ふくしま ひらいし
福島県 福島市 平石小学校校区① (通学路交通安全プログラム点検 要対策箇所)

ふくしま ひらいし
福島県 福島市 平石小学校校区② (通学路交通安全プログラム点検 要対策箇所)

ふくしま のだ
福島県 福島市 野田小学校校区 (通学路交通安全プログラム点検 要対策箇所)

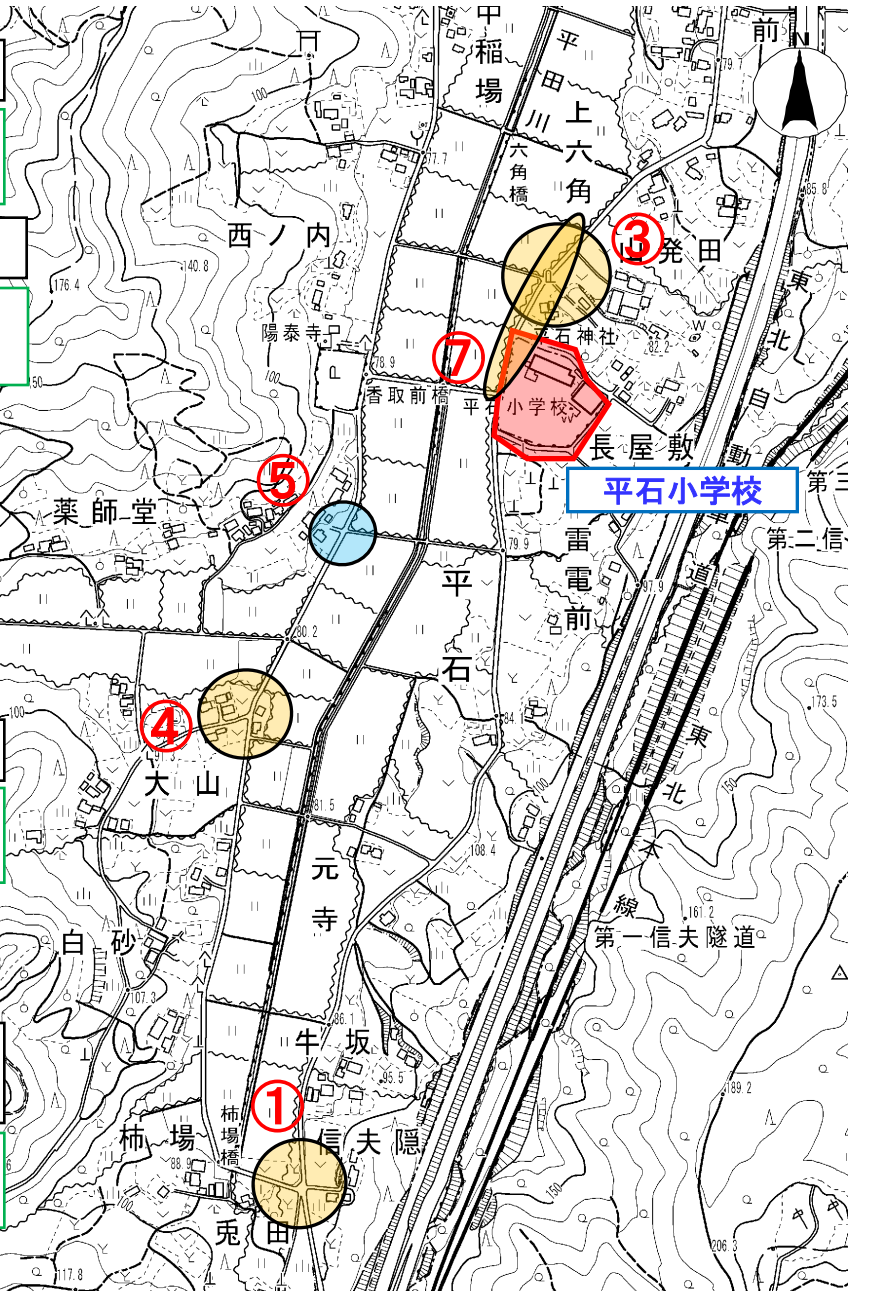
③見通しが悪く速度を出す車が多い。横断歩道がなく危ない。

⑦交通量が少ないが、スピードを出して走る車が多い。

⑤見通しが悪く、車がスピードをあげて走行している。

④見通しが悪く速度を出す車が多い。歩車道の区別がない。

①一時停止はあるが、位置が手前すぎるため安全確認できず、停止せずに通過する車が多い。

〈対策〉
 ・横断歩道の設置検討【福島警察署】

〈対策〉
 ・巡回(取締)継続【福島警察署】

〈対策〉
 ・外側線引き直し、歩行者注意看板等設置【福島市信夫支所】
 ・巡回(取締)強化(交番と連携)【福島警察署】

〈対策〉
 ・車道と歩道の境にポールを立て分離【福島市信夫支所】

〈対策〉
 ・交差点カラー舗装・減速マークの設置【福島市信夫支所】

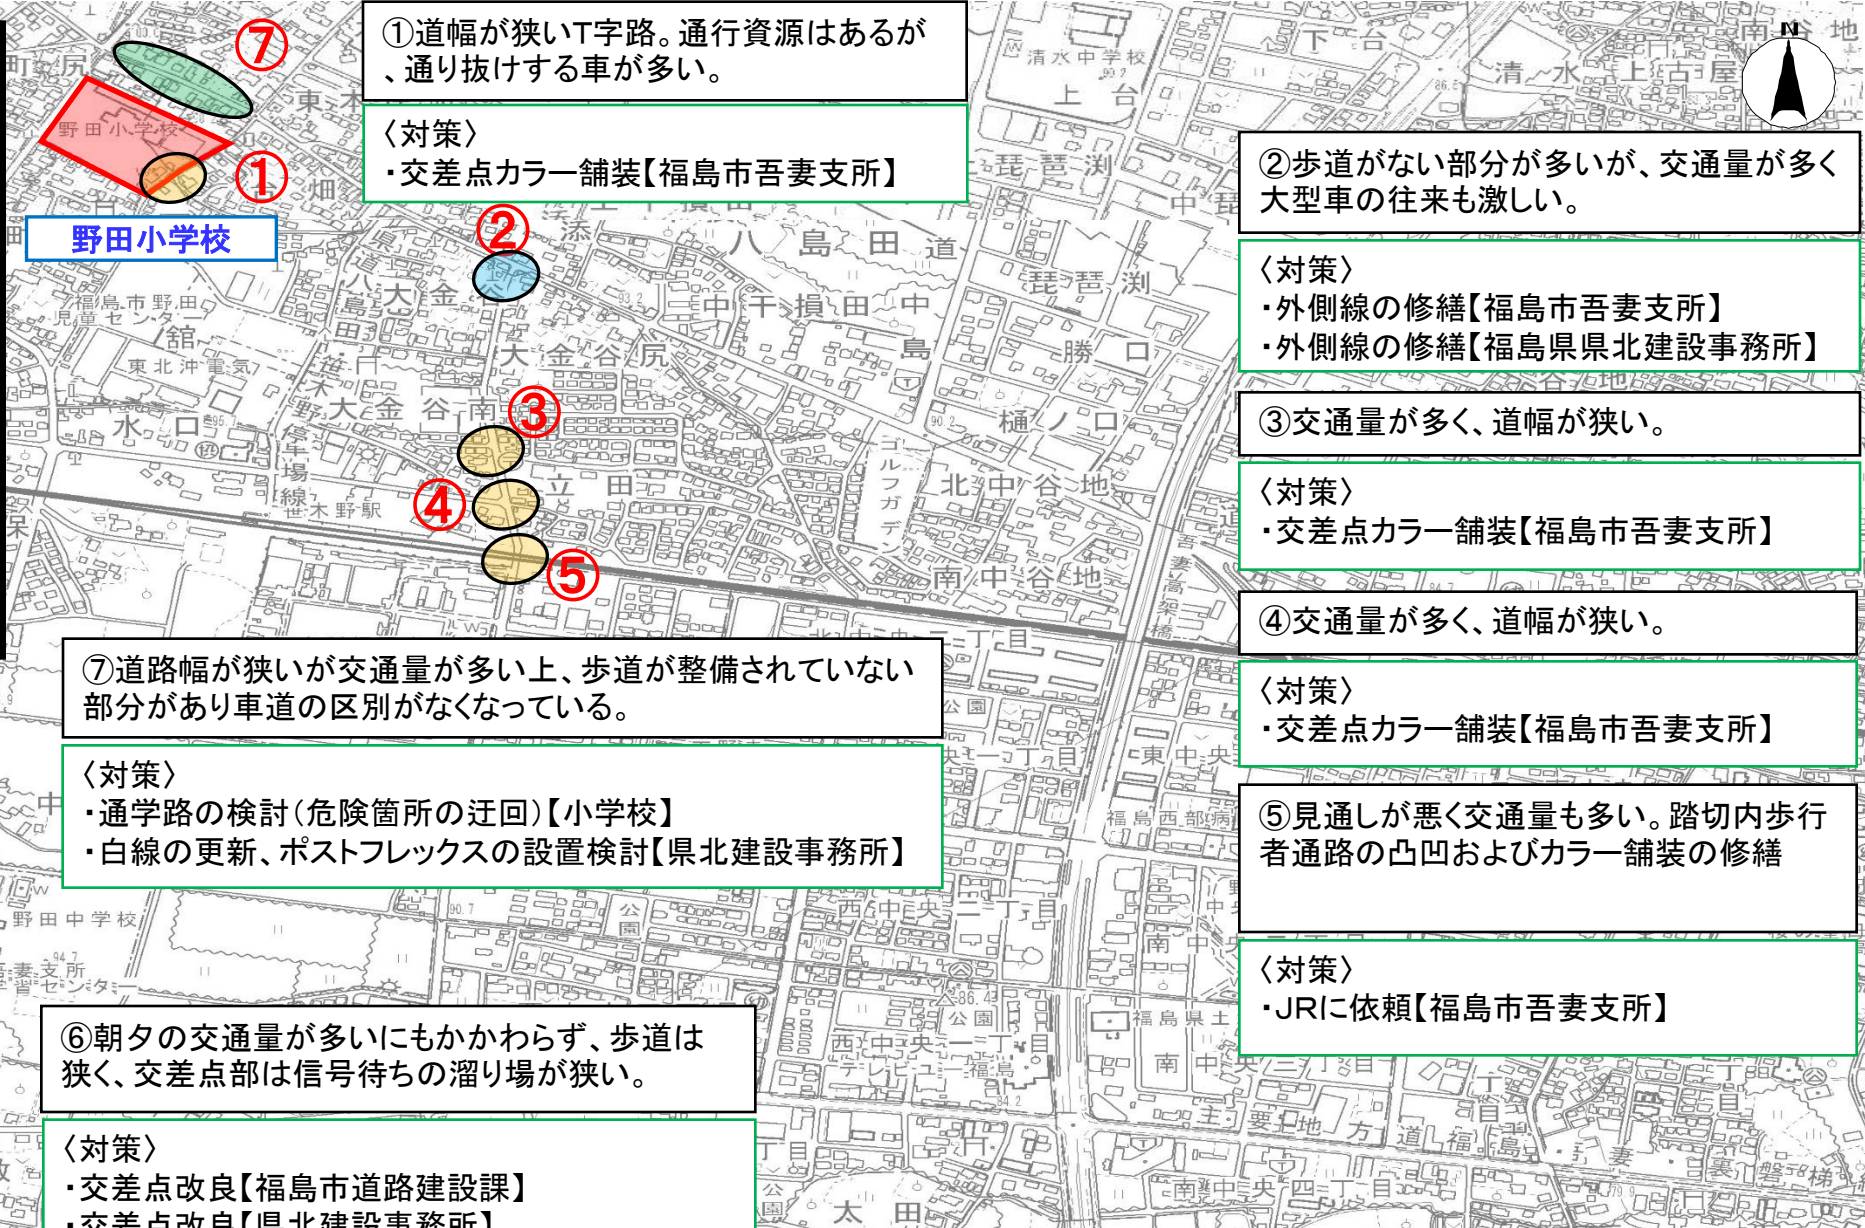
②見通しが悪く速度を出す車が多い。歩車道の区別がない。

⑥外側線が消えており車道と歩道の区別がない。

〈対策〉
・ポールの設置、側溝に蓋を設置し歩道幅員を確保【福島市信夫支所】

〈対策〉
・外側線引き直し、側溝蓋がけ【福島市信夫支所】

ふくしま にわか
福島県 福島市 庭坂小学校校区

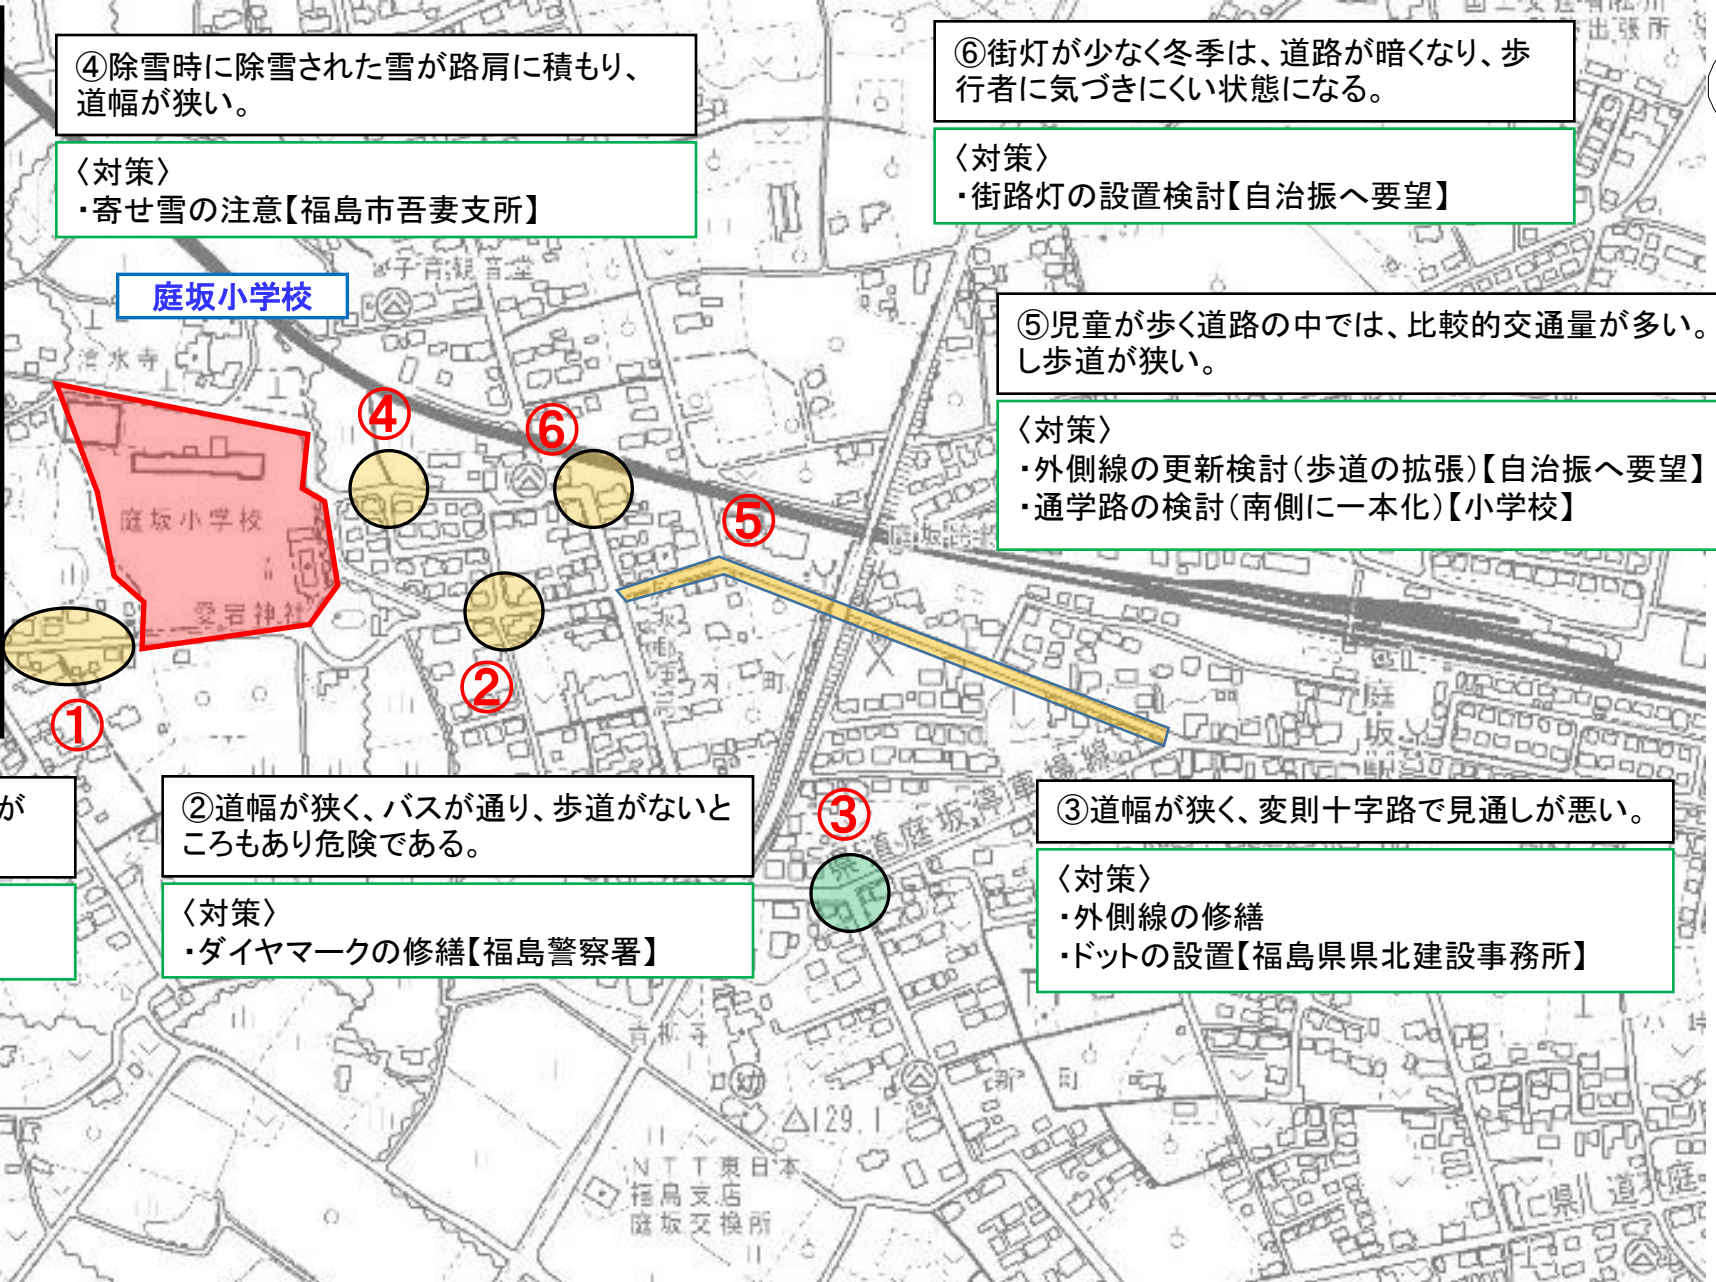
④除雪時に除雪された雪が路肩に積もり、道幅が狭い。

⑥街灯が少なく冬季は、道路が暗くなり、歩行者に気づきにくい状態になる。

⑤児童が歩く道路の中では、比較的交通量が多い。しかし歩道が狭い。

①歩道が途中で途切れていて、道幅が狭く、学童クラブに通う児童も多い。

②道幅が狭く、バスが通り、歩道がないところもあり危険である。

③道幅が狭く、変則十字路で見通しが悪い。

〈対策〉
・寄せ雪の注意【福島市吾妻支所】

〈対策〉
・街路灯の設置検討【自治振へ要望】

〈対策〉
・外側線の更新検討(歩道の拡張)【自治振へ要望】
・通学路の検討(南側に一本化)【小学校】

〈対策〉
・外側線の修繕【福島市吾妻支所】

〈対策〉
・ダイヤモンドの修繕【福島警察署】

〈対策〉
・外側線の修繕
・ドットの設置【福島県県北建設事務所】

福島県 福島市 飯野小学校校区① (通学路交通安全プログラム点検 要対策箇所)

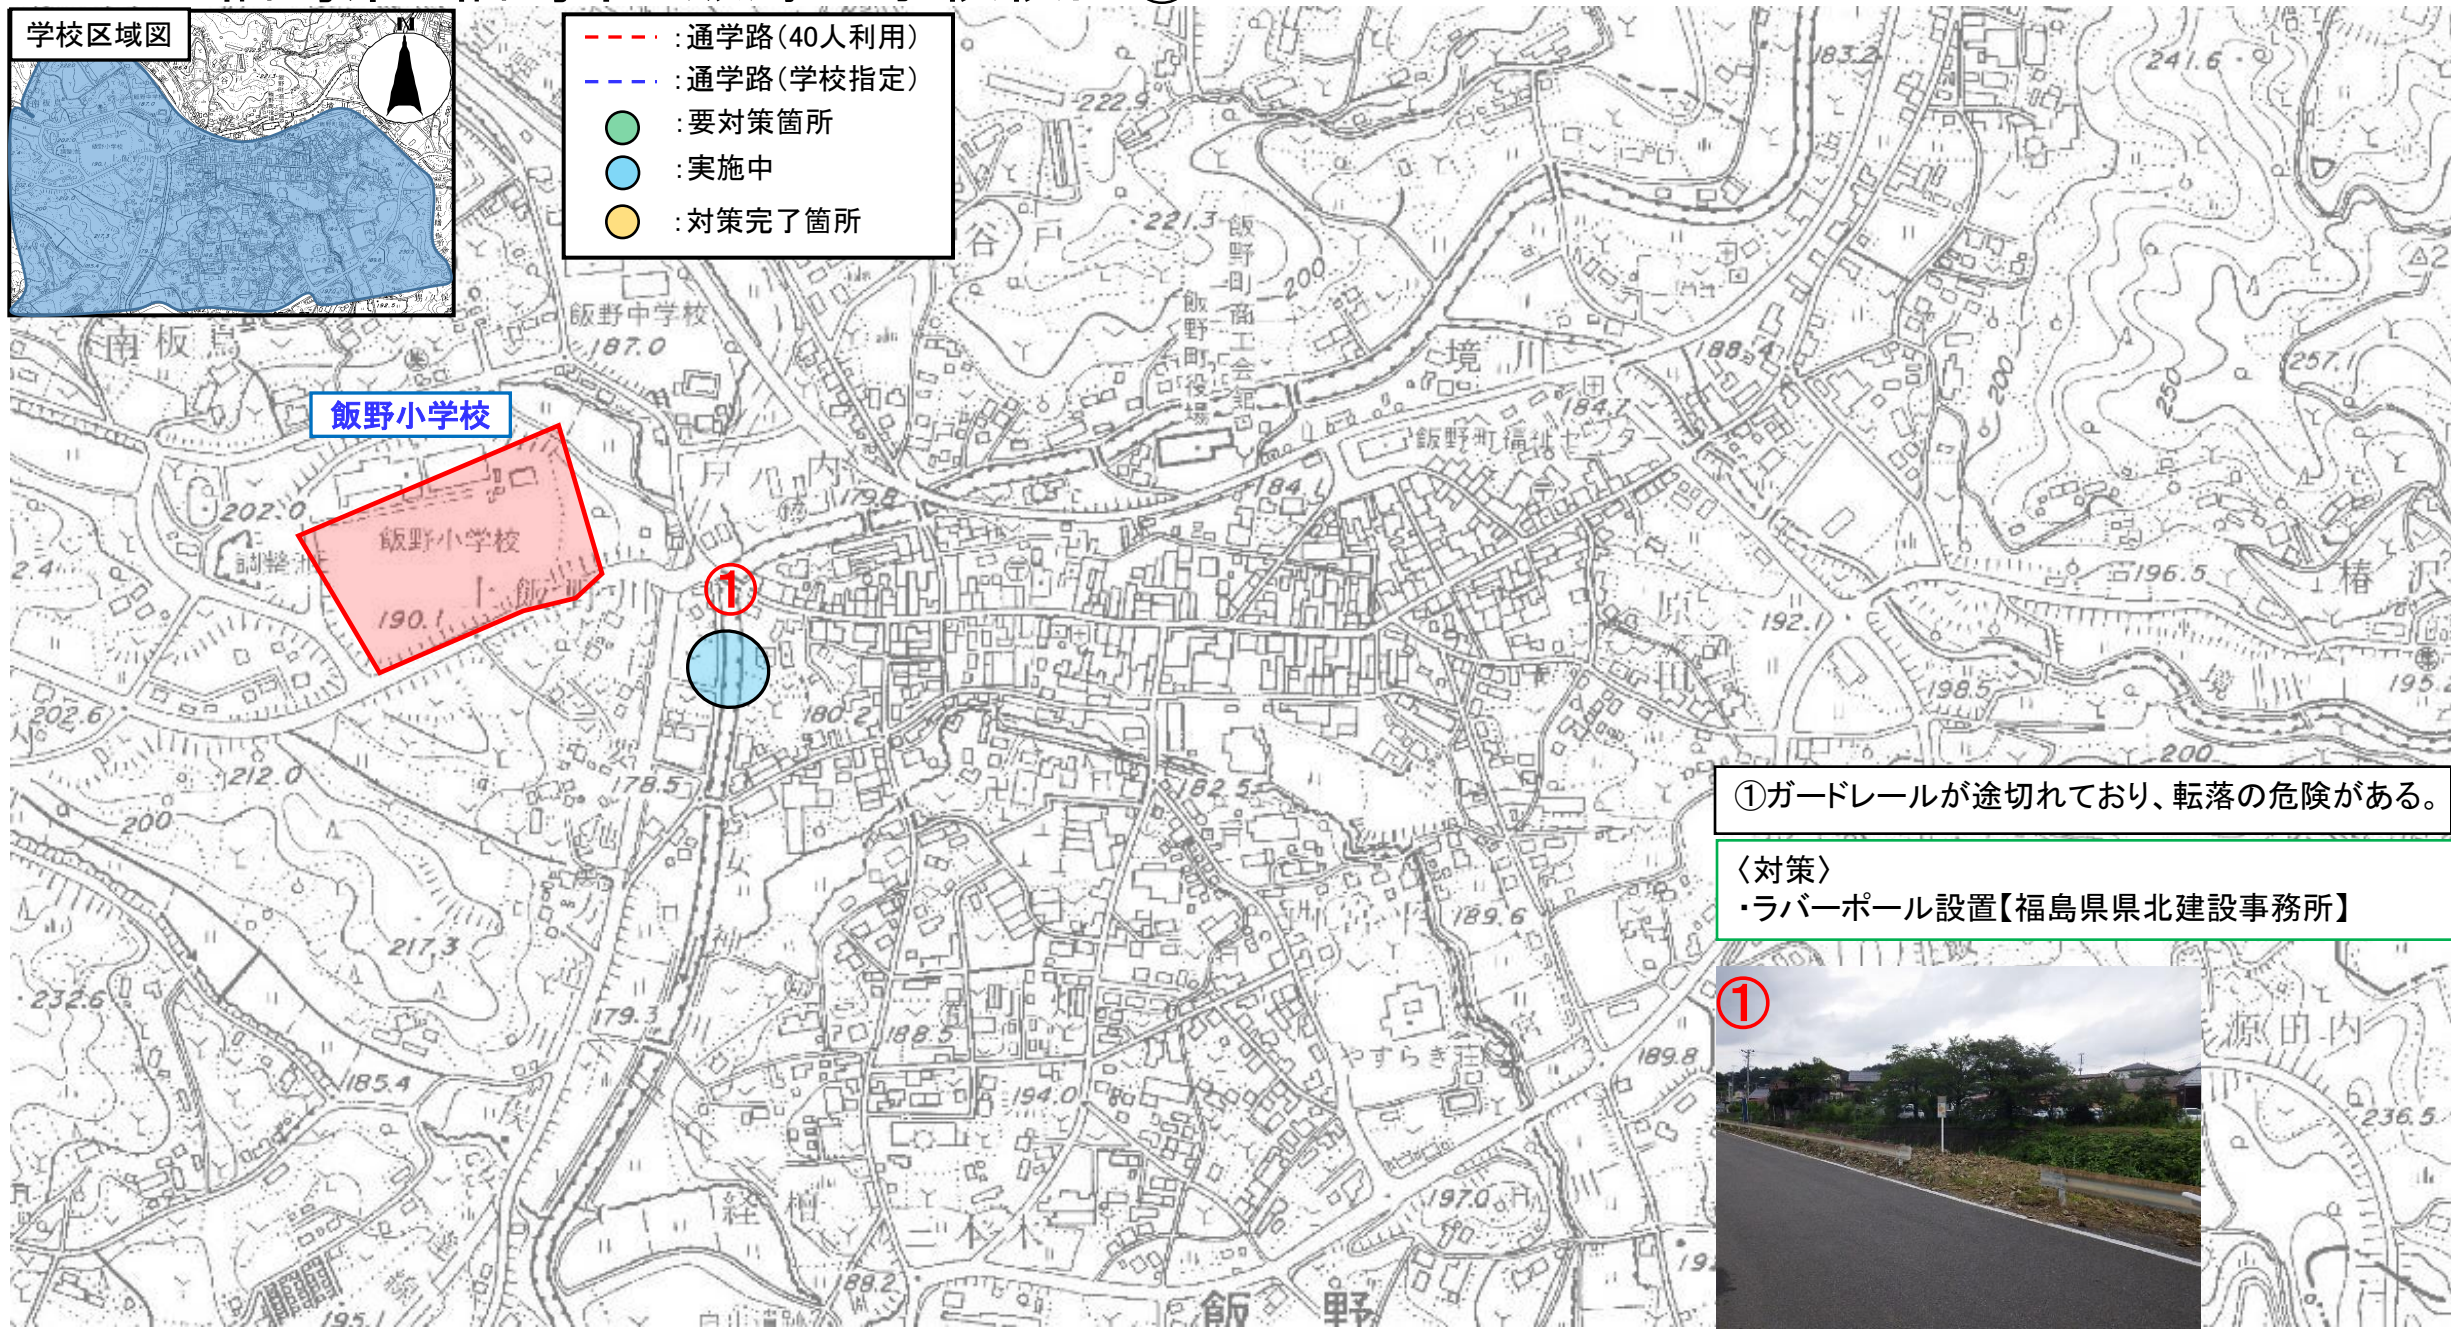
① ガードレールが途切れており、転落の危険がある。

〈対策〉
・ラバーポール設置【福島県県北建設事務所】
